入札説明書等に対する質問回答書

工事名：尼崎基地事務所新築工事（2022-西宮）

質問提出日 2023年 2月16日

質問回答日 2023年 2月24日

設計 図	2022年度	設計年月日	2022年 10月	図 尺	N/S(A1) N/S(A3)	番 号	M-14
	業務名	尼崎基地事務所新築設計業務(2020年度)					
	路線名	兵庫県道高速大阪西宮線					
	図名	衛生設備 器具リスト					
竣工 図	設計請負	株式会社 都市環境設計					
	担当部所	阪神高速道路株式会社 管理本部 管理企画部 施設保全課					
	年度	管理番号					図面番号
	竣工 工事名						
	施工者名						
	工期

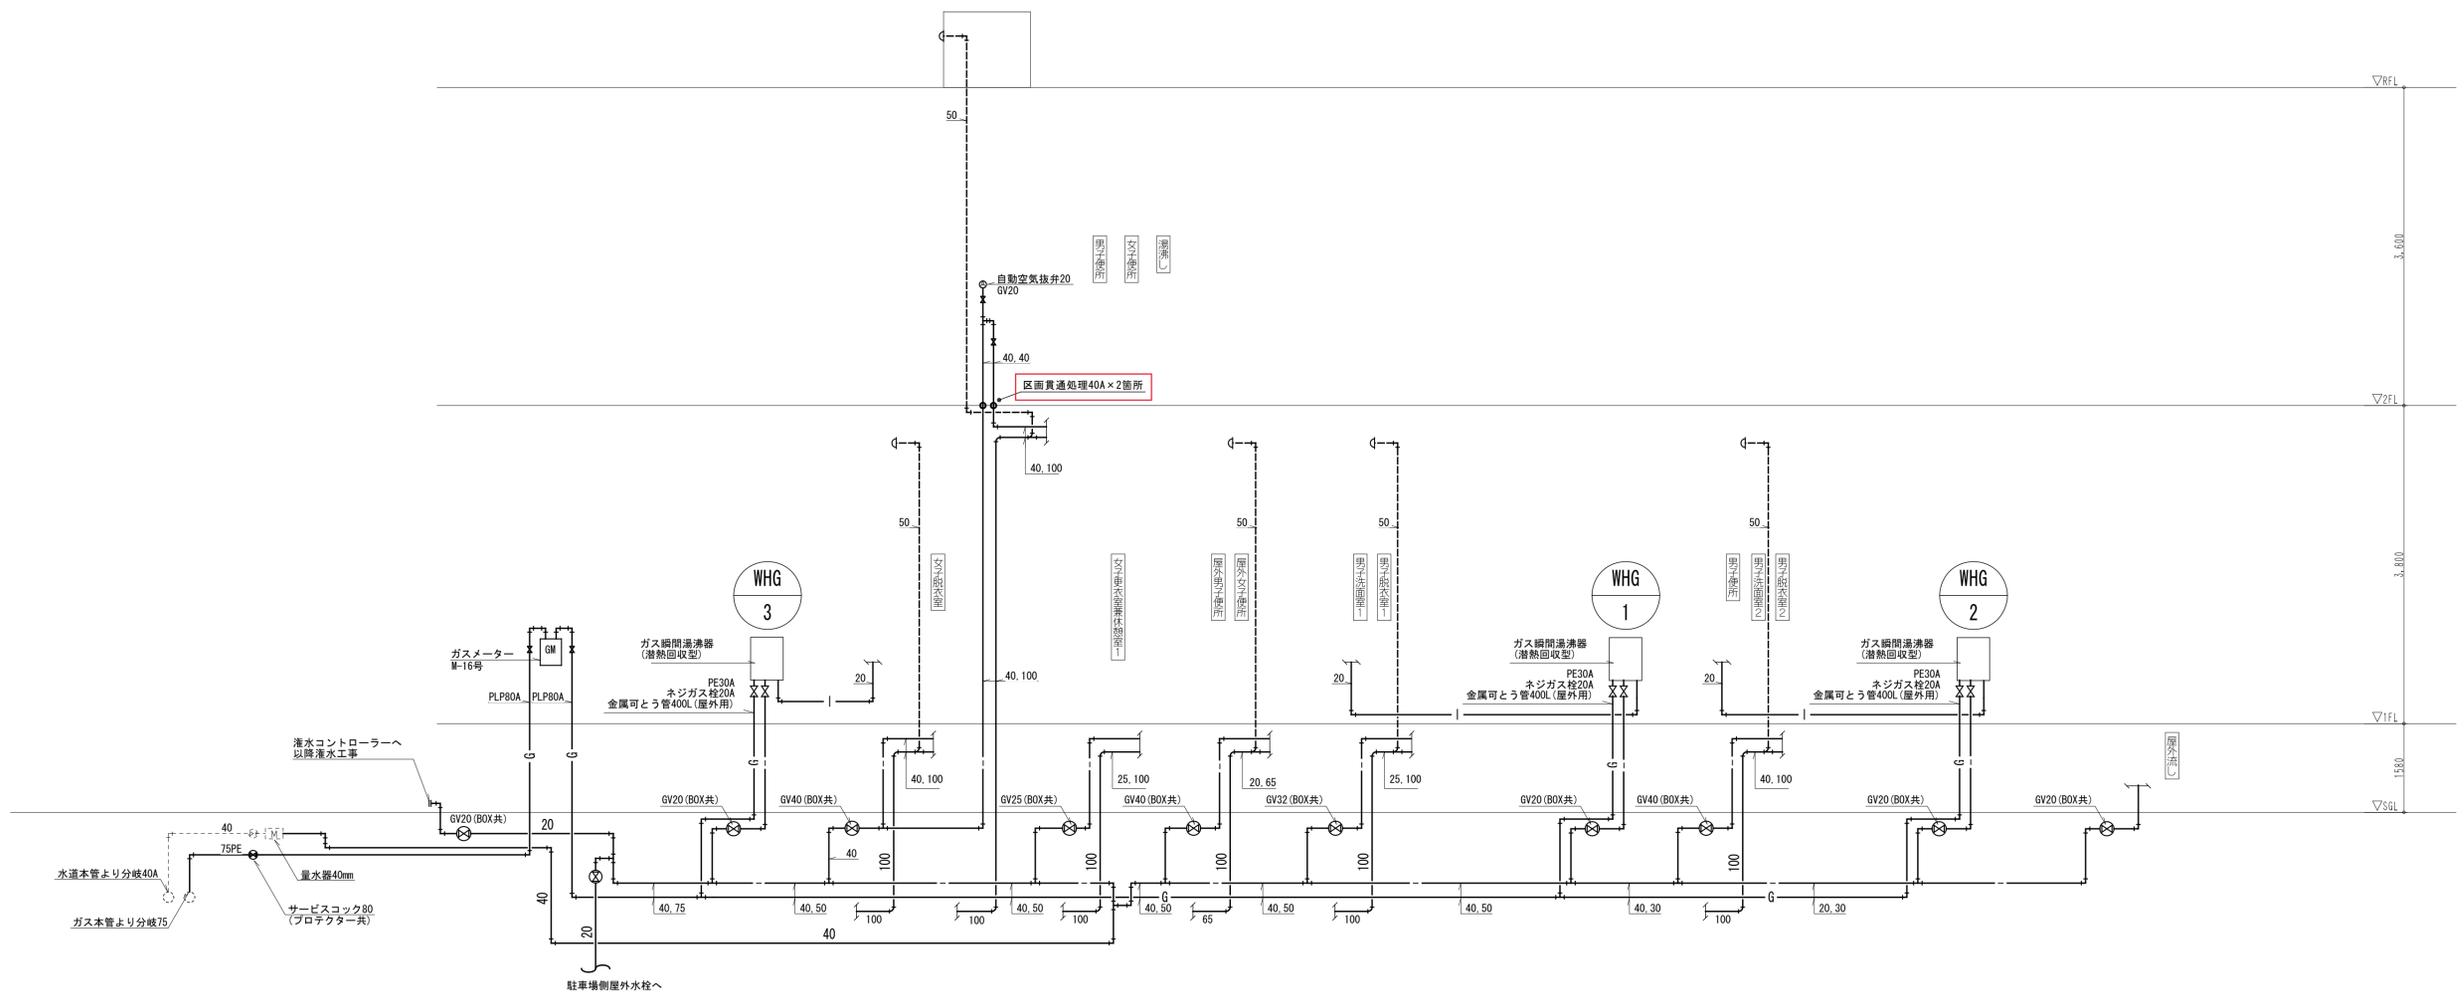
機械設備図において「小便器（手すりあり）」×3箇所と表記されていますが、注記には「各手摺は建築工事」と記載されています。意匠図においても小便器手摺×3か所が表記されています。また、金抜設計書（衛生器具設備）には小便器×3組の項目に「手すり」と記載されていますが、金抜設計書（金属）にも「便所手摺（小便器用）」×3か所の項目が記載されています。小便器用手摺は建築工事、金抜設計書（金属）にて計上するものとし、機械設備工事の手すりは取り止め、金抜設計書（衛生器具設備）小便器項目の「手すり」表記は削除して宜しいでしょうか。

17. ご質問のとおりとお考えください。別紙-1のとおり、金額を記載しない設計書 P157 を修正します。また、別紙-2 のとおり、設計図 M-14 を修正します。

設計年度	設計年月日	2022年10月	縮尺	1/100(A1) 1/200(A3)	番	M-16
設計業務名	尼崎基地事務所新築設計業務 (2020年度)					
路線名	兵庫県道高速大阪西宮線					
図名	衛生設備 1階配管平面図・樹リスト					
設計請負	株式会社 都市環境設計					
担当部所	阪神高速道路株式会社 管理本部 管理企画部 施設保全課					
竣工年度	管理番号					図面番号
工事名						
施工者名						
工期

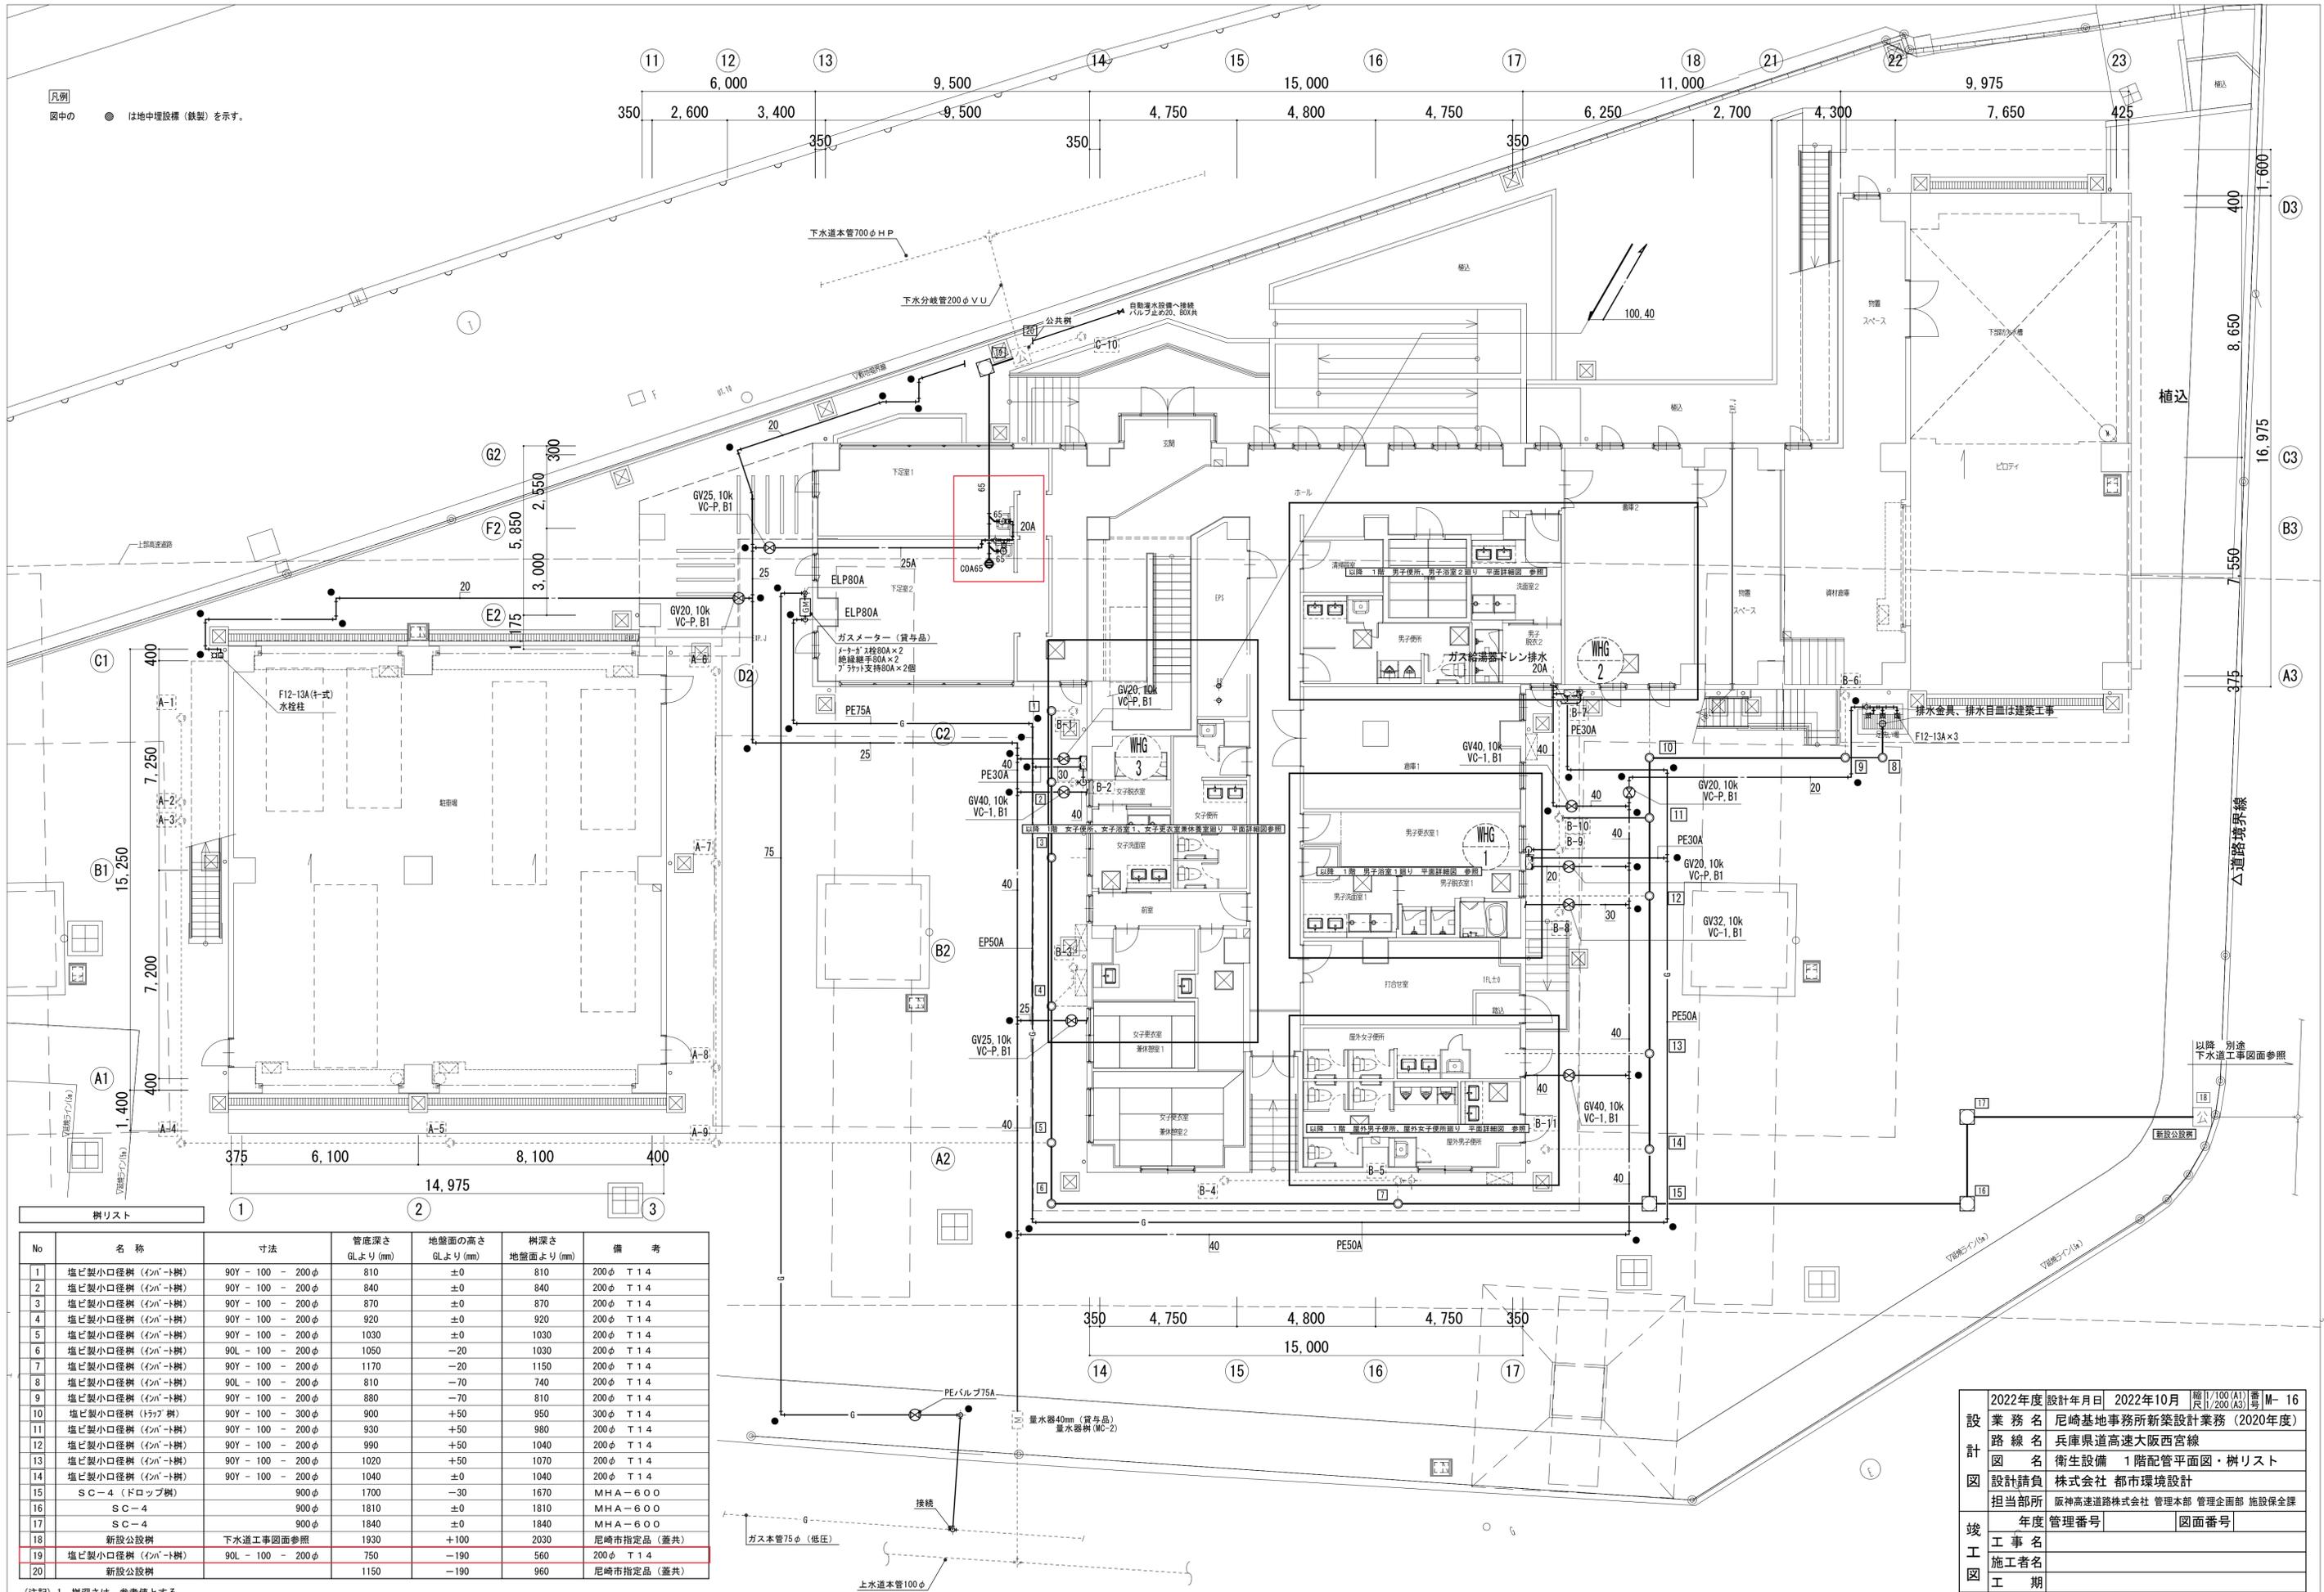
20. 図面/M-16

機械設備図に「給水本管から量水器までの引き込み工事は別途工事」と記載されていますが、別途工事による給水引込工事の時期をご教示ください。

21. 図面/M-16

機械設備図に「下水本管から公設柵までの引き込み工事は別途工事」と記載されていますが、別途工事による下水引込工事(敷地北側)の時期をご教示ください。

20. 上記 2. の回答のとおりとお考えください。別紙-2 のとおり、設計図面 M-16 を修正し、「給水本管から量水器までの引き込み工事は別途工事」の記載を削除しました。監督員との協議の上、決定してください。

21. 上記 2. の回答のとおりとお考えください。別紙-2 のとおり、設計図面 M-16 を修正し、「下水本管から公設柵までの引き込み工事は別途工事」の記載を削除しました。なお、施工時期については監督員との協議の上、決定してください。

設計 図名	2022年度 設計年月日	2022年 10月	縮尺	1/200 (A1) 1/400 (A3)	番	M- 19
	業務名	尼崎基地事務所新築設計業務 (2020年度)				
	路線名	兵庫県道高速大阪西宮線				
	特殊消火設備	平面図				
設計請負 担当部所	設計請負	株式会社 都市環境設計				
	担当部所	阪神高速道路株式会社 管理本部 管理企画部 施設保全課				
竣工 図	年度					
	管理番号					
	図面番号					
竣工 期	工事名					
	施工者名					
竣工 期	工期

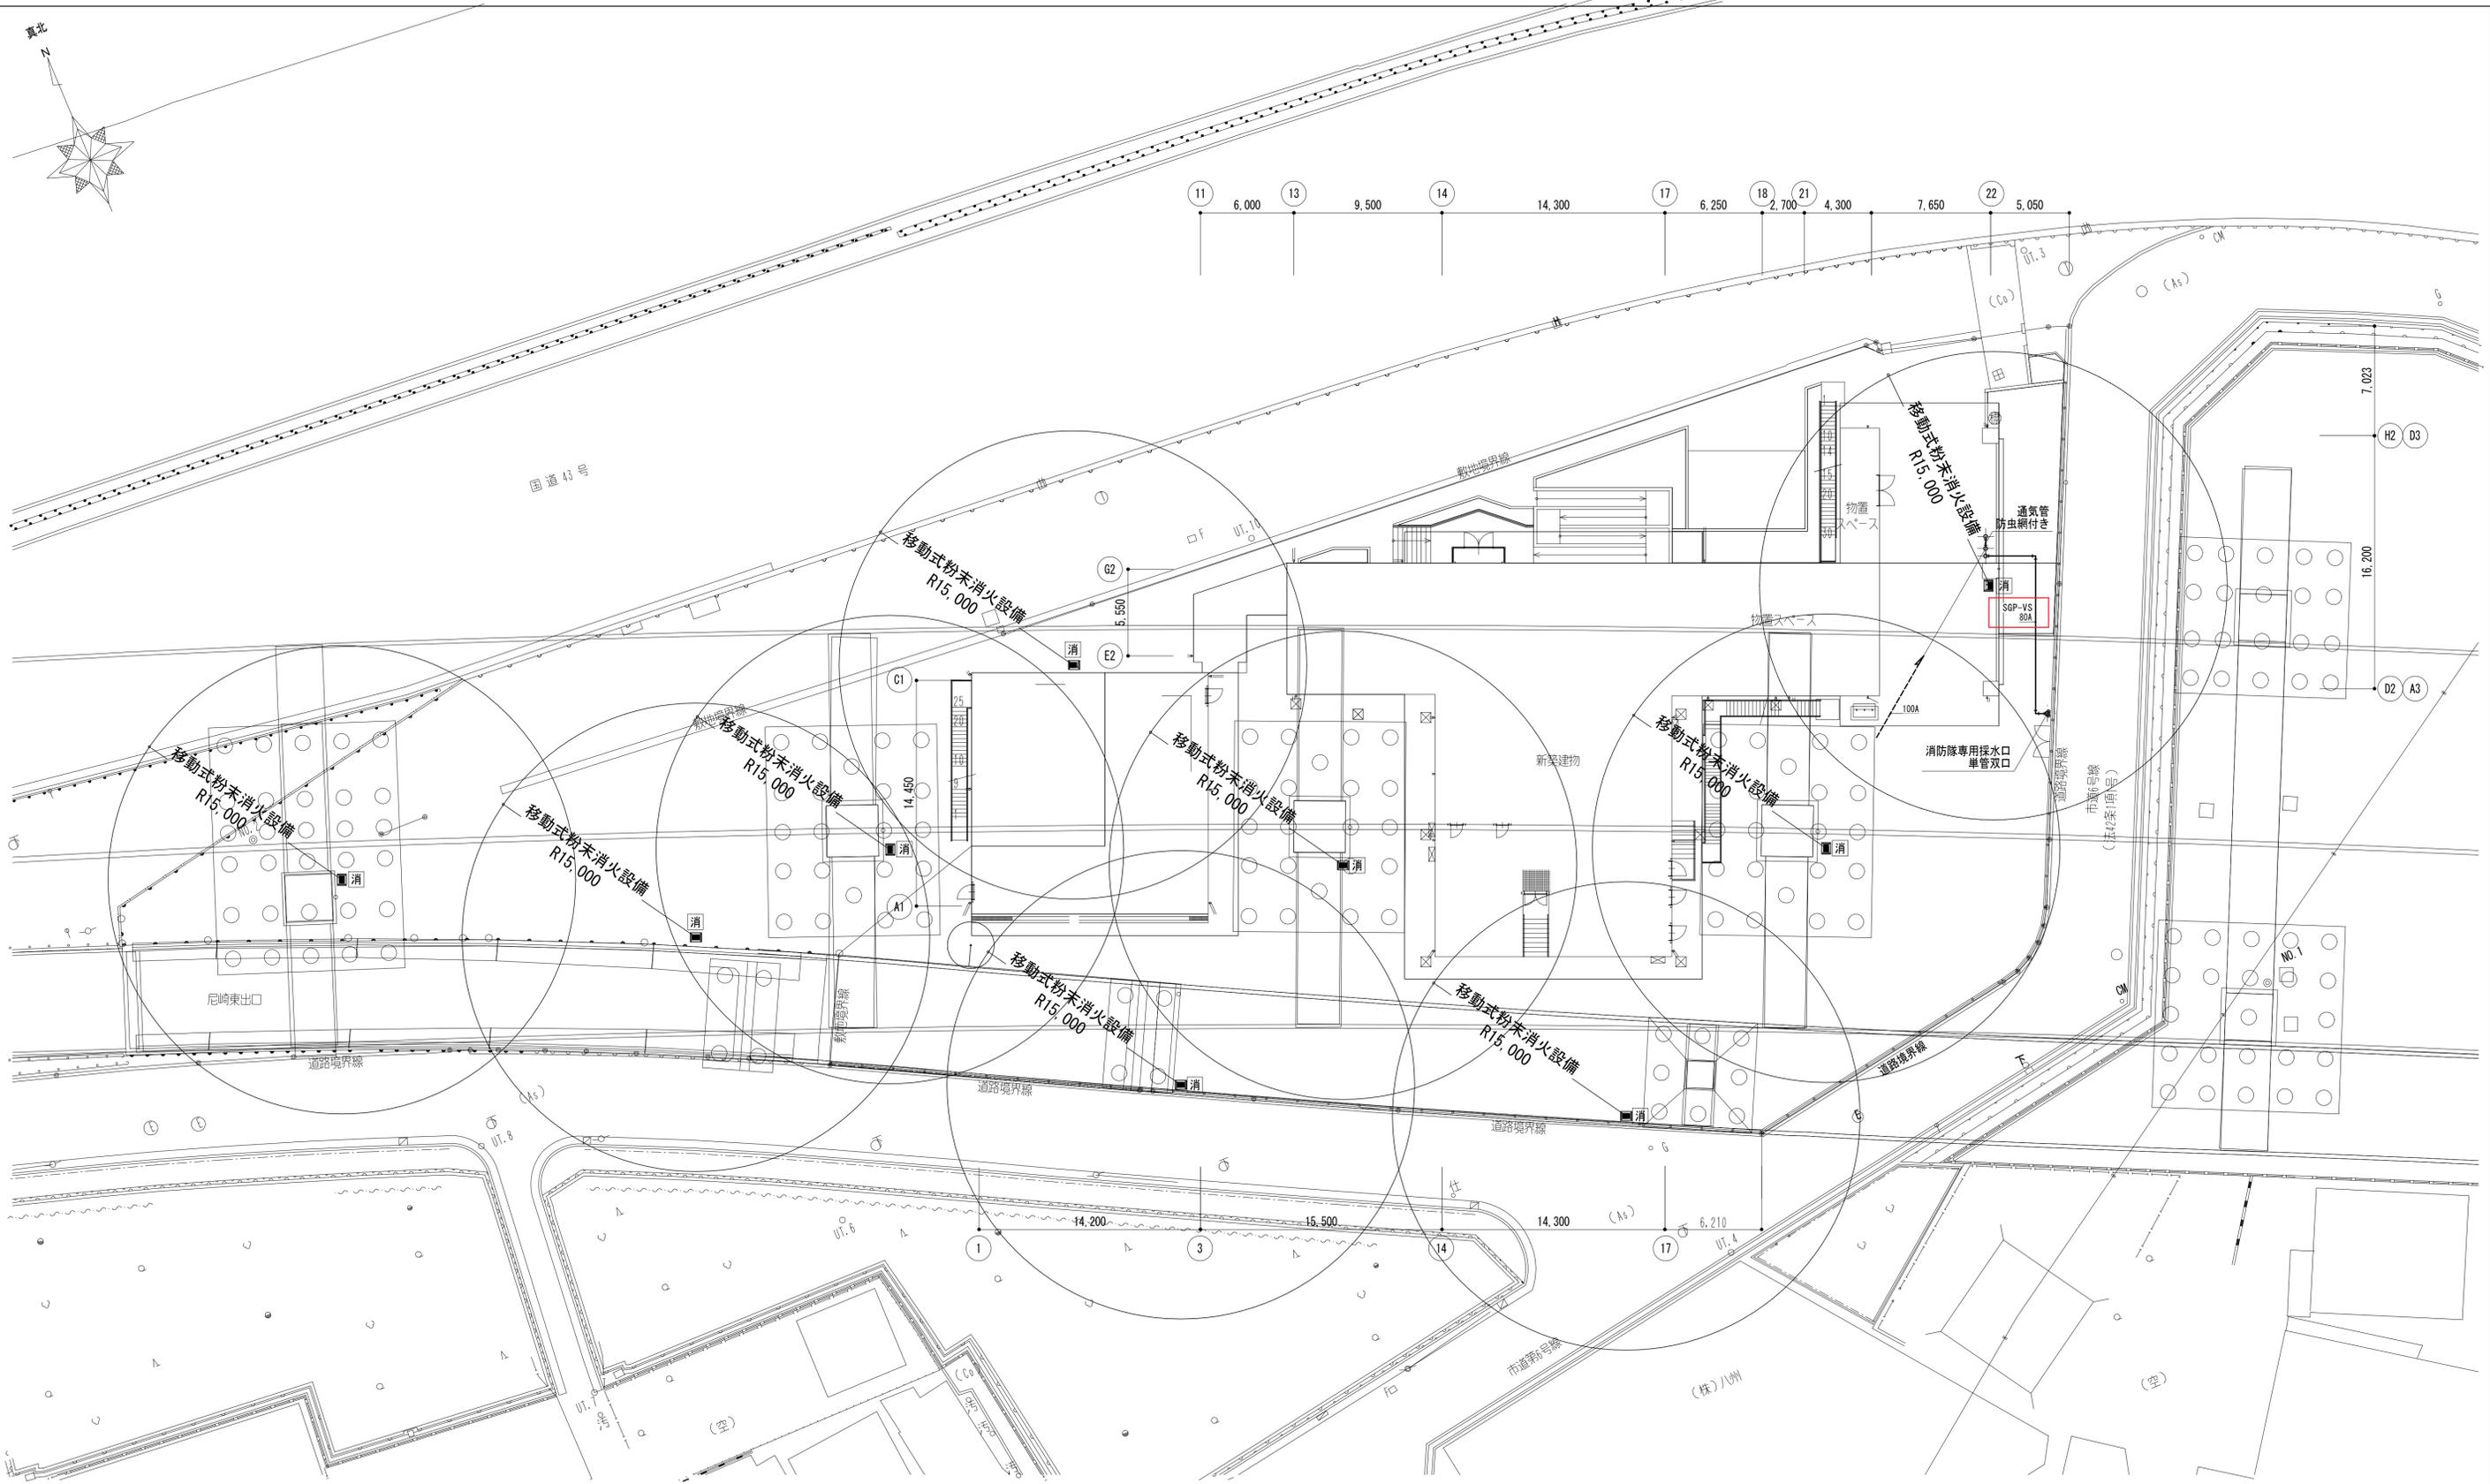
31. 図面/M-19

機械設備図において、防火水槽 採水口配管及び通気管の管材について記載されていません。採水口配管はSGP-VS、通気管はカラーVPと考えて宜しいでしょうか。

31. 採水口配管はSGP-VS、通気管はRF-VPとしています。別紙-1 のとおり、金額を記載しない設計書 P161、165 を修正します。また、別紙-2 のとおり、設計図 M-01、19 を修正します。
